# ИЗМЕНЕНИЯ, ВНЕСЕННЫЕ В МЕЖГОСУДАРСТВЕННЫЕ СТАНДАРТЫ

**Изменение № 2 ГОСТ 9018—89 Колонки топливораздаточные. Общие технические условия**

**Принято Межгосударственным Советом по стандартизации, метрологии и сертификации (протокол № 13 от 28.05.98)**

### ВАРИАНТЫ РАЗМЕЩЕНИЯ РАЗДЕЛЬНЫХ БЛОКОВ КОЛОНКИ

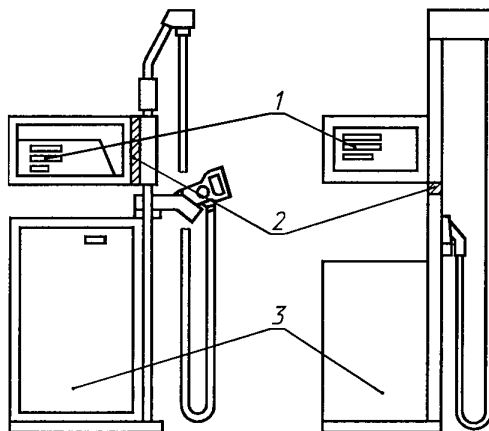
При выполнении колонки в отдельных блоках электрооборудование, установленное в блоке гидроагрегата, должно обеспечивать безопасную эксплуатацию колонки во взрывоопасной зоне класса В-Іг. В информационном блоке может применяться электрооборудование общего назначения, без средств взрывозащиты, при условии выполнения корпуса электрооборудования со степенью защиты, обеспечиваемой оболочкой, не менее IP54 по ГОСТ 14254—96 и обязательным созданием в конструкции колонки свободно вентилируемого пространства между электрооборудованием информационного блока и другими блоками колонки, а также герметизацией кабельных вводов в электрооборудовании информационного блока.

Варианты (А, Б, В) размещения отдельных блоков колонки приведены в приложении».

Стандарт дополнить приложением:

1 — информационный блок; 2 — свободно вентилируемое пространство;  
3 — блок гидроагрегата
